# 調查報告

壹、案由：據悉，首顆造價昂貴由臺灣完全自主研發的光學遙測衛星「福衛五號」，於106年9月7日傳回首批遙測影像，照片均模糊不清，其拍照功能是否已達「失能」程度？還是可以補救？科技部、財團法人國家實驗研究院及國家太空中心對衛星構造配備的技術品質要求為何？衛星發射前的功能監督檢測程序為何？「福衛五號」的拍照功能事先如何測試？是否曾發現異樣？對太空中的可能變數是否曾有因應方案？狀況發生是否與國家太空中心的內控機制有關？均有深入調查之必要案。

圖22. 取像儀與準直儀實際架設情形。

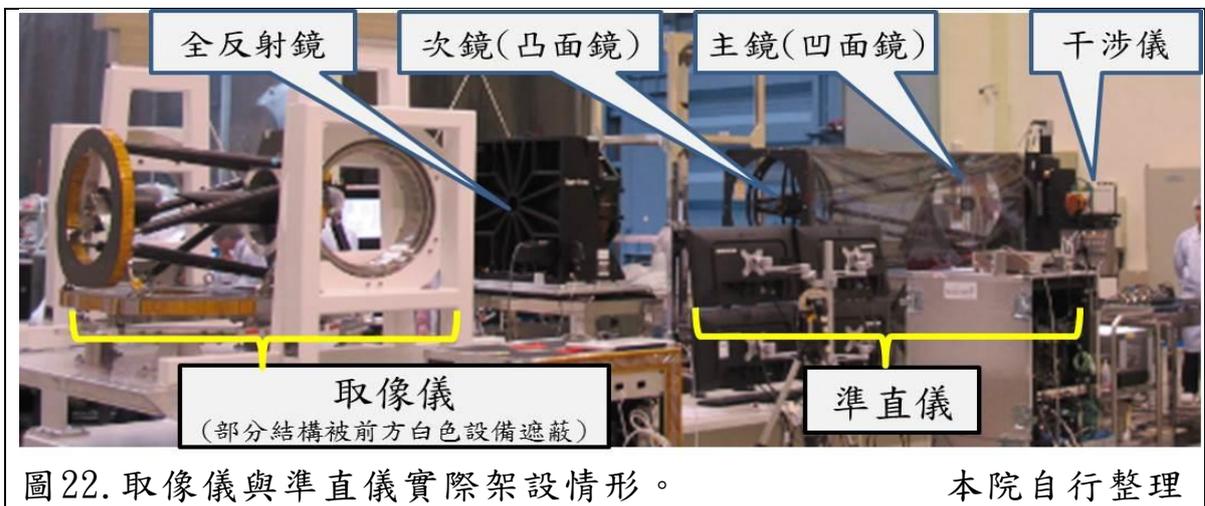
準工具，準直儀如未能校驗至準直度及波前<sup>3</sup>誤差等指標符合標準，以準直度為例，準直儀將提供準直度欠佳之光線予取像儀(如圖23下方，紫色為準直光線，紅色為不準直光線)，而無法正確模擬取像儀在太空中所收集光線之準直度，進而使取像儀在參考基準有所偏誤的條件下進行調焦而導致離焦；以目前太空中心推測取像儀離焦1mm，回推至準直儀離焦之離焦量達9mm，其實際校準時架設如圖22，相關位置如圖23：

圖27b. 103年5月15日發現光學性能誤差偏大情形

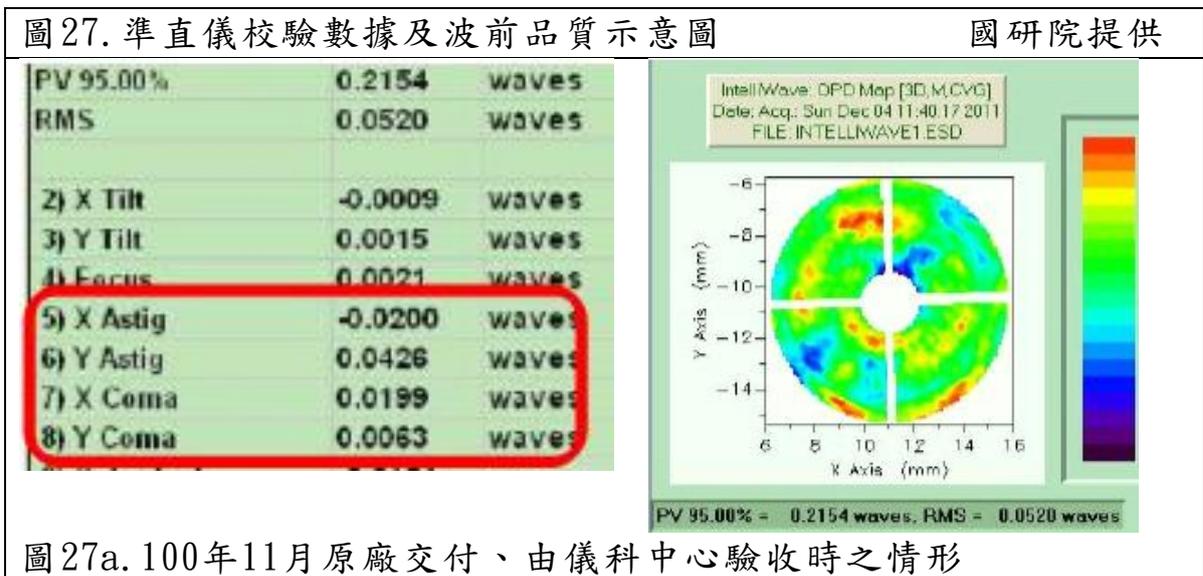
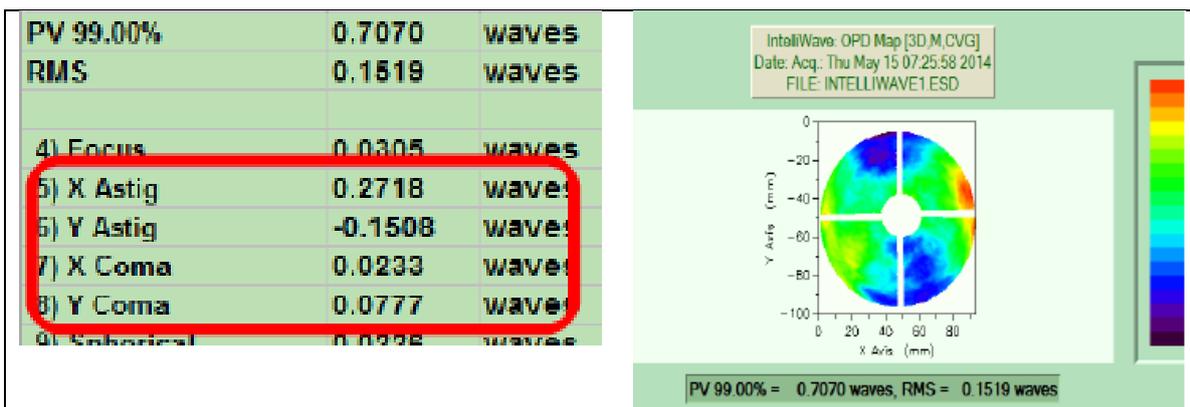
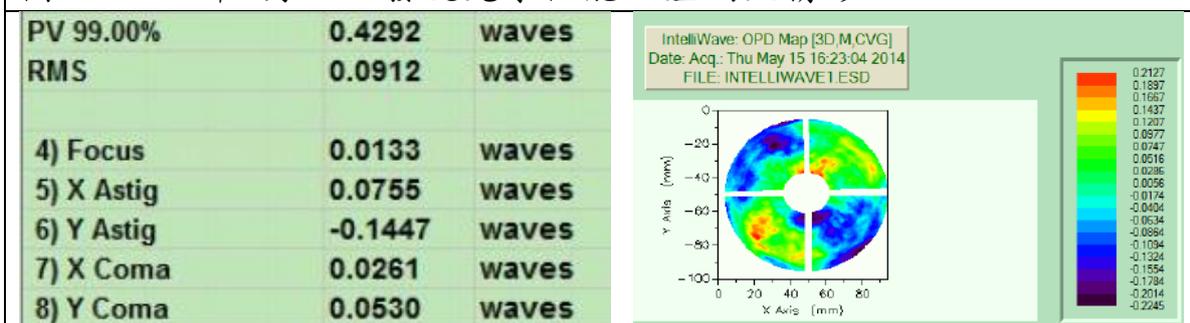
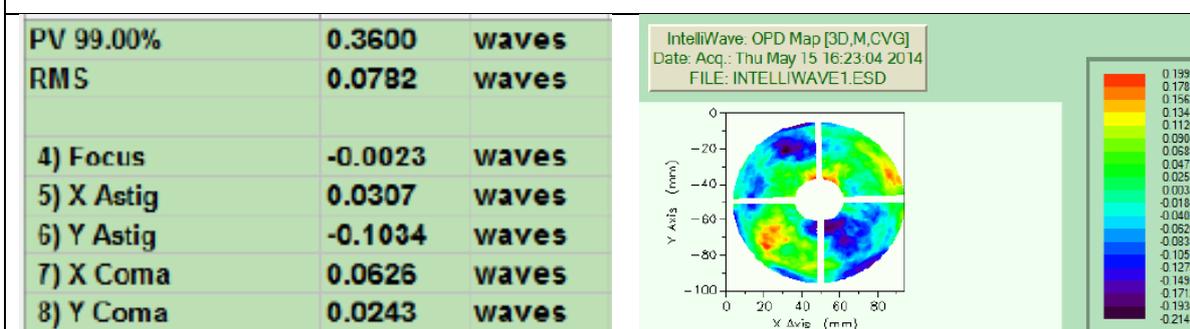
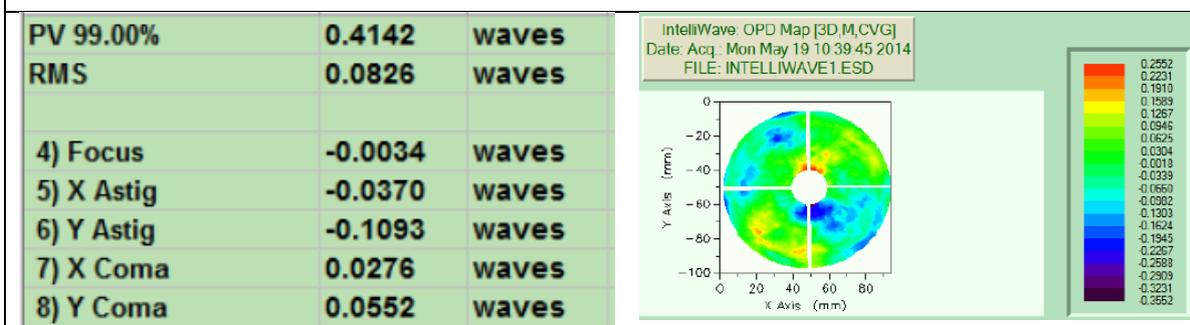
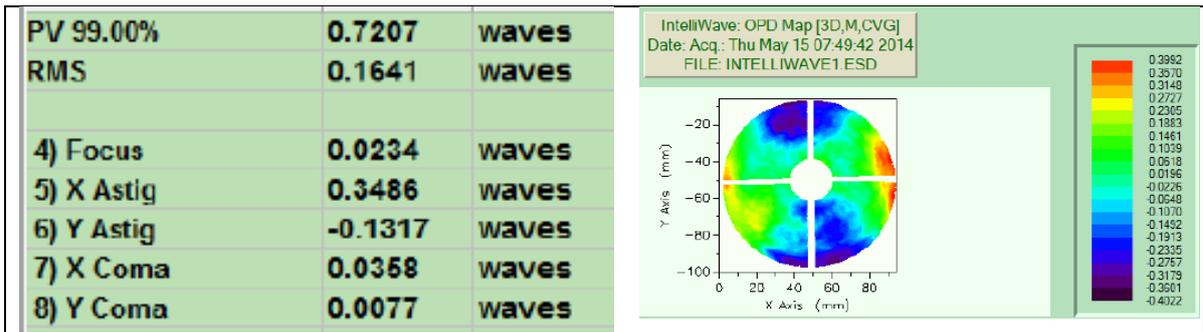
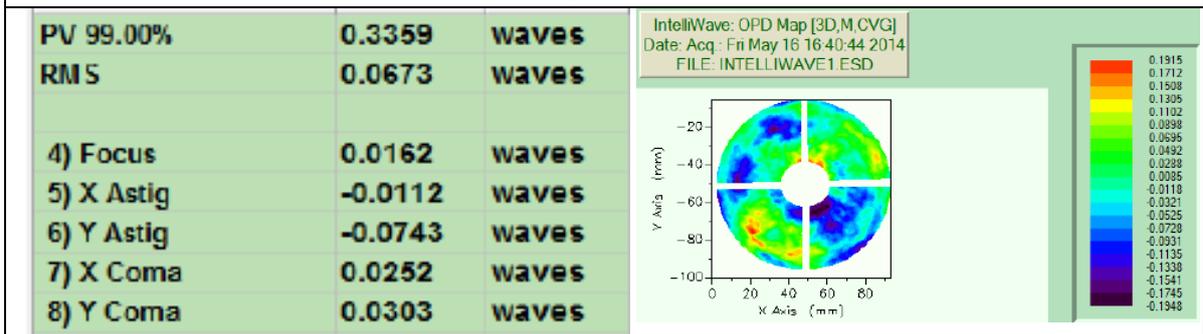
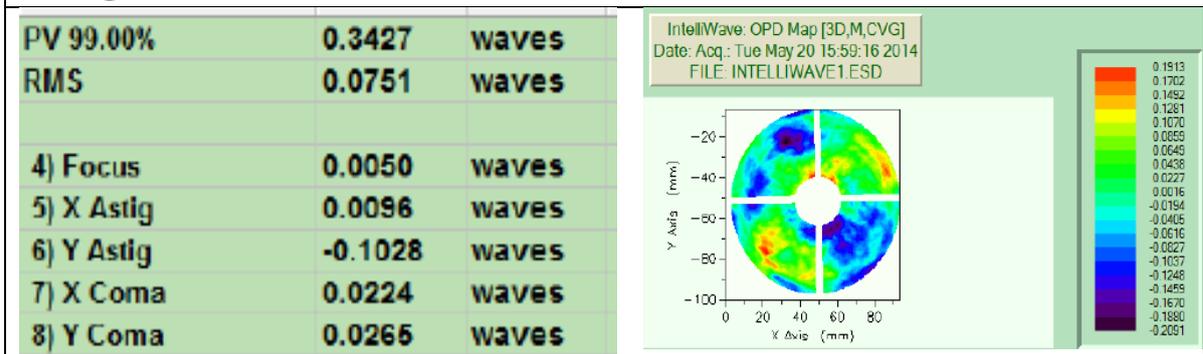
之校驗數據顯示，PV值經99%信心水準檢驗為0.7070，不符低於1/4 waves的標準，福衛五號團隊研判光學性能誤差偏大，因此開始連絡原廠，進行一連串的準直儀校驗作業，其情形摘錄如圖26c至26h所示，並整理數據如表9。

(4) 由圖27h完成校驗之PV值0.3427顯示，準直儀最後仍未調整至 $0.25\lambda$  (1/4 waves) 以下之合格標準，為此本院於107年9月7日赴太空中心，福衛五號團隊始說明，當時研判即使未達 $0.25\lambda$ ，對光學品質亦無顯著影響，而且光學品質與涉及離焦之準直度指標focus term係數無關，故即以前開條件進入下一階段的取像儀整測作業。

圖31. 準直儀校驗時之光徑及聚焦示意圖。左下即針孔平面，右下為校驗人員實際進行對焦情形。國研院提供

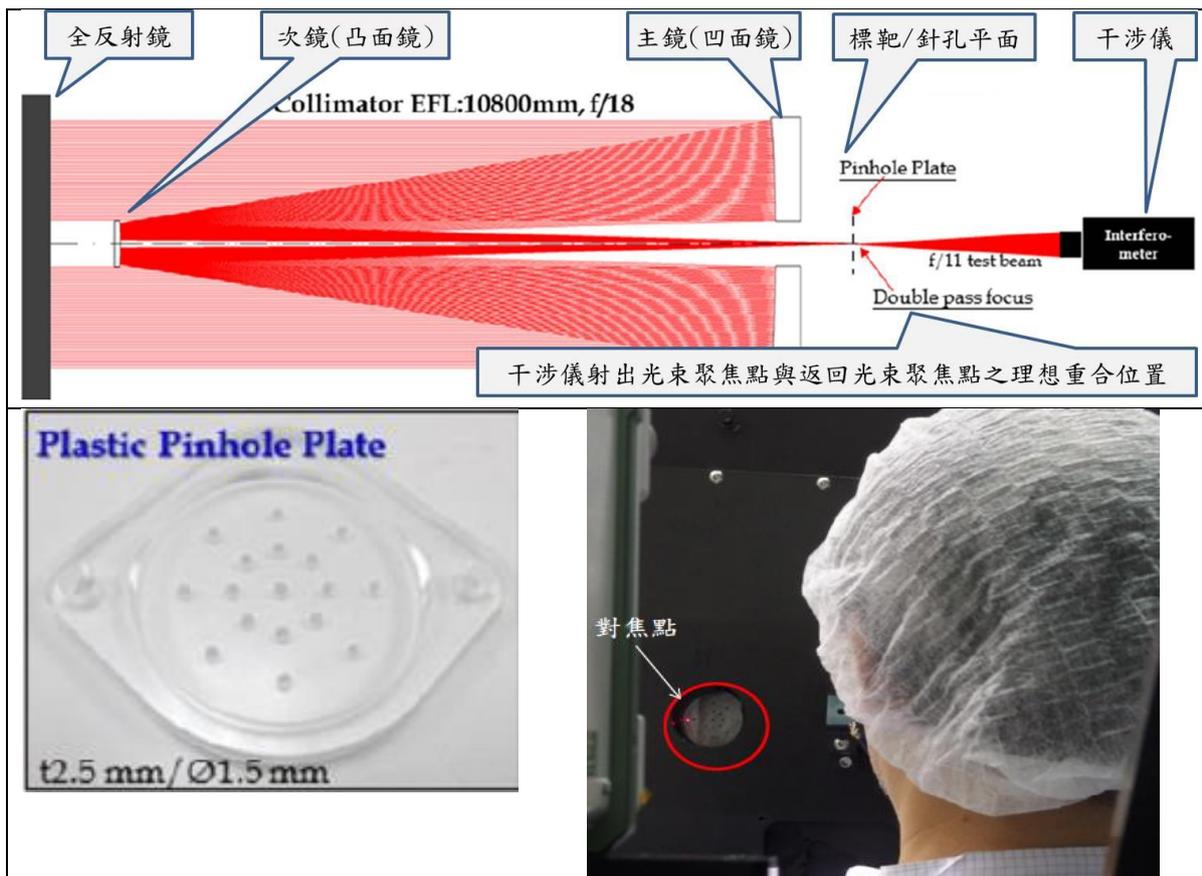
7、圖31所示之double pass focus，意味干涉儀射出光束聚焦點及返回光束聚焦點等2點必須重合在焦平面(針孔平面)上。在操作程序上，必須先前後調整干涉儀，使干涉儀射出光束在標靶平面上之光點為最小且最亮如圖32，此時表示干涉儀射出光束已正確聚焦在標靶平面上，以做為後續調整返回光束聚焦點之基準位置，繼而固定干涉儀與標靶平面之距離，將標靶平面更換為針孔平面使光束通過，再透過次鏡旋鈕調整主次鏡間距，使返回光束聚焦點與干涉儀射出光束聚焦點重合，使兩聚焦點之focus term係數趨近於零，以達成double pass focus。

8、但如果干涉儀射出之光束自始就未能正確聚焦在標靶平面上，縱將返回光束聚焦點以次鏡旋鈕調整至與干涉儀射出光束聚焦點重合，此時focus term係數雖然為零，但由於2焦點都未在

焦平面(針孔平面)上，在此狀態下光束並未在焦平面上成像，主次鏡間距離不適當，也就是說準直儀全系統仍處於離焦狀態。

- 9、本院於9月7日再派員赴太空中心請團隊成員展示如何進行準直儀校驗，發現校驗人員在干涉儀射出光束聚焦點判定上係採肉眼，除肉眼本身可能造成偏誤，無法確保干涉儀射出光束正確聚焦在標靶平面上之外，其小光圈(F11)所造成之深景深，對肉眼判定聚焦更是一大挑戰。且校驗人員在調整次鏡旋鈕後，仍對干涉儀前後位置進行調整，該項調整亦可能造成干涉儀射出光束聚焦點偏離焦平面(針孔平面)，連帶改變返回光束之聚焦調整基準，使得返回光束雖然與干涉儀射出光束重合而讀取focus term係數符合標準(小於 $0.035\lambda$ )，但事實上2焦點都未在焦平面(針孔平面)上。
- 10、有關肉眼判定干涉儀射出光束聚焦點是否可能造成誤差，國研院說明，準直儀原校準程序符合光學原理，為光學領域中之習知技術，可確保準直度。惟任何量測均有量測誤差，在干涉儀聚焦在準直儀焦平面(標靶平面)之判定上，曾實際進行20次重複判定，其標準差約為0.3mm，具有一定的再現性(準直儀焦長為10,800mm)。換言之，福衛五號團隊依據實驗結果，認為即使以肉眼判定聚焦，其誤差仍能獲得相當程度的控制。
- 11、惟該院所述「曾實際進行20次重複判定」，並非103年校驗時所為，而係106年國研院調查研判失焦原因可能源自於此所進行之試驗，而既已納入可能之離焦原因，校驗措施嚴謹程度可
